Autorité environnementale

**Avis délibéré de l’Autorité environnementale
sur l’aménagement de l’« allée alluviale » de
Baillargues**

n°Ae : 2018-83

Avis délibéré n°2018–83 adopté lors de la séance du 5 décembre 2018

Figure 4 : Carte représentant le zonage du PLU de la commune de Baillargues. (Source dossier).

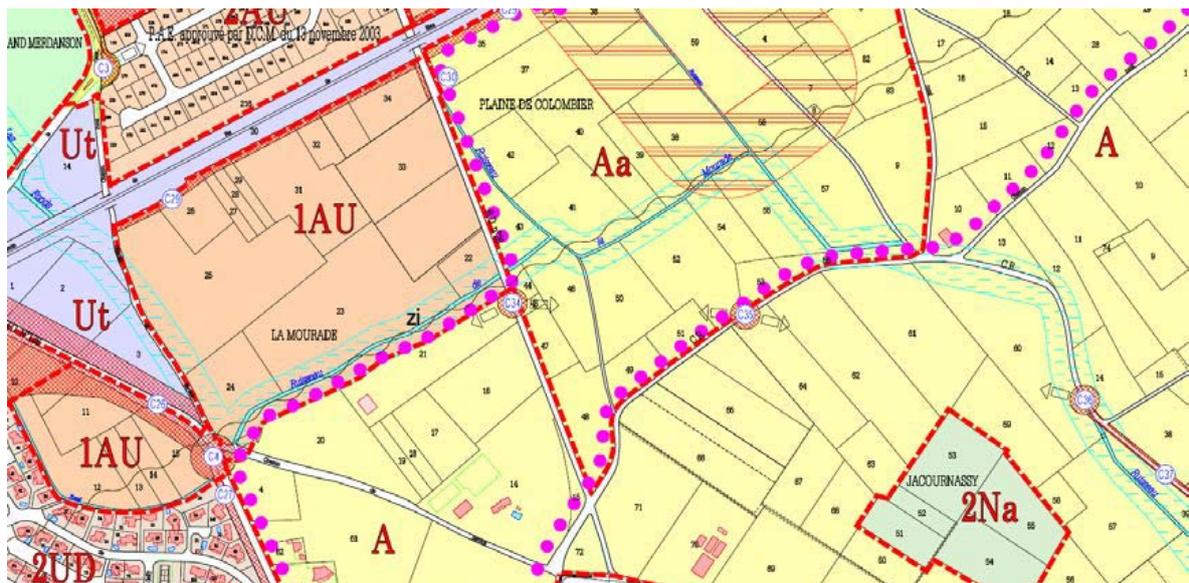
Le dossier présente une analyse de la compatibilité de l'allée alluviale avec le plan local d'urbanisme (PLU) approuvé en 2006. L'extrait représenté figure 4 mentionne une zone Ut réservée aux activités ferroviaires et des zones agricoles A et Aa ainsi qu'une zone 1AU dite « *La Mou-*

rade» présentée comme « une zone naturelle insuffisamment équipée, à réserver pour l'urbanisation future. »

Figure 5 : Configuration de l'allée alluviale sur la plaine inondable du Colombier (source : dossier)

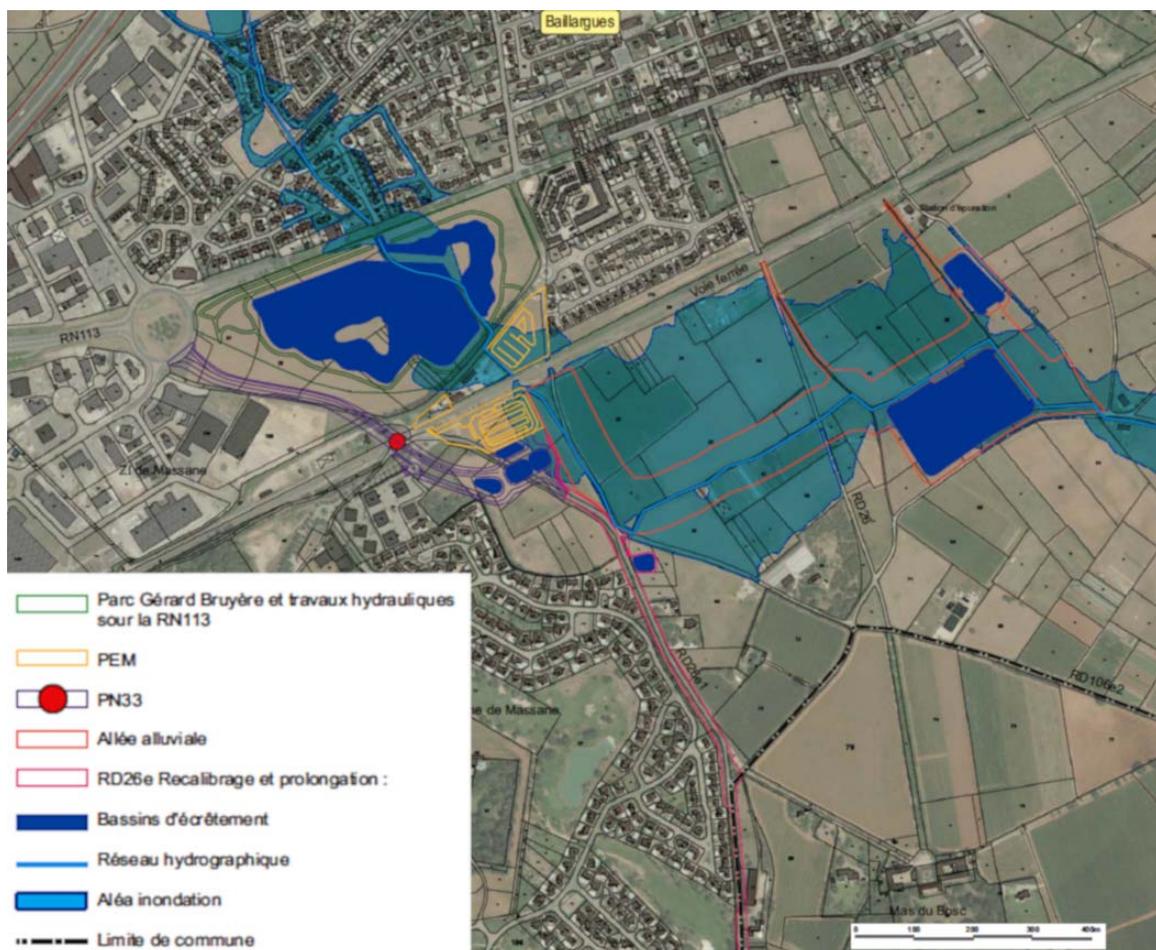
L'Ae relève que l'allée alluviale présente deux coudes à 90 degrés, pris en compte par le modèle hydraulique. Il serait pertinent de préciser si des dispositifs particuliers de protection des berges sont nécessaires au niveau de ces singularités.

Figure 7 : Zone inondable et hauteurs d'eau pour la crue exceptionnelle. Le cartouche en haut à droite représente les altitudes topographiques de l'encadré rouge en haut à gauche au niveau du lotissement du golf de Massane (source : étude d'impact).

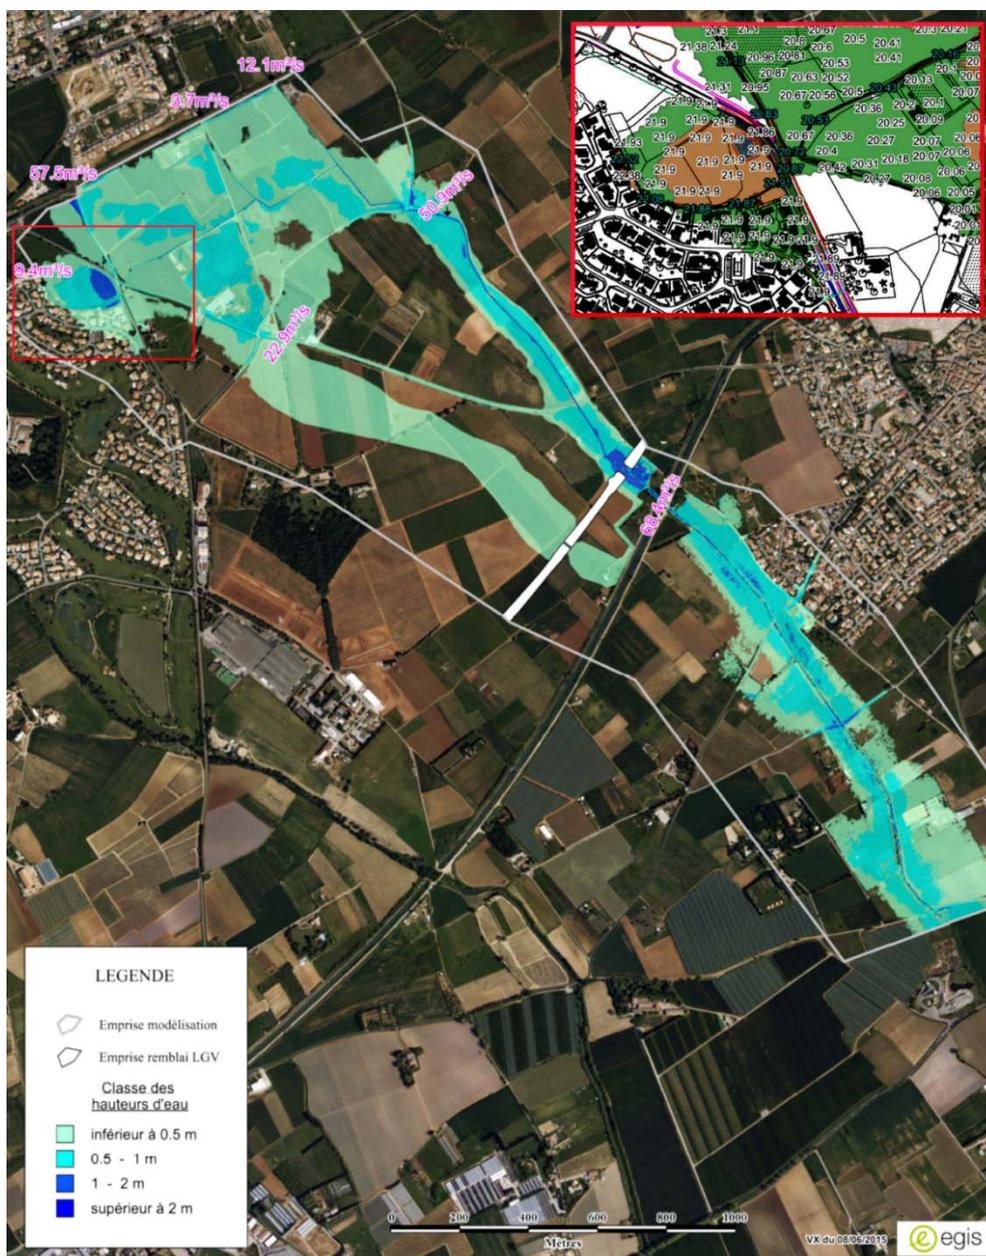
L'Ae observe que les débordements de l'Aigues Vives concernent le PEM pour la crue cinquanteennale, avec une hauteur d'eau inférieure à 0,5 m pour la crue millénaire. La question renvoie en conséquence aux incertitudes que l'Ae avait exprimées dans son avis de 2016 sur le niveau de protection à garantir pour les aménagements du PEM. Selon les représentants de la métropole, le niveau de protection actuel est suffisant s'agissant d'un usage de parking, ce qui est cohérent avec le fait que l'aménagement ait été autorisé en l'état.

Les inondations concernent la RD 26E1 pour la crue quinquennale et semblent atteindre les premières habitations du lotissement du golf de Massane à partir de la trentennale. Le nombre de

maisons concernées par la crue de projet n'est pas indiqué. Des hauteurs d'eau de plus de 1 m sont connues en bordure de ce lotissement.

L'Ae relève que l'étude ne fournit aucune indication sur la dynamique du cours d'eau liée aux vitesses d'écoulement dans les zones de débordement et aux vitesses de montée des eaux et de décrue. Elle rappelle qu'il s'agit d'une composante importante qui peut justifier des conceptions d'aménagement différentes selon que l'on est en dynamique lente, moyenne ou rapide.

L'Ae recommande de compléter la connaissance du risque par une description précise des équipements et habitations inondés et des termes de la dynamique du débordement, notamment au droit de ces enjeux.
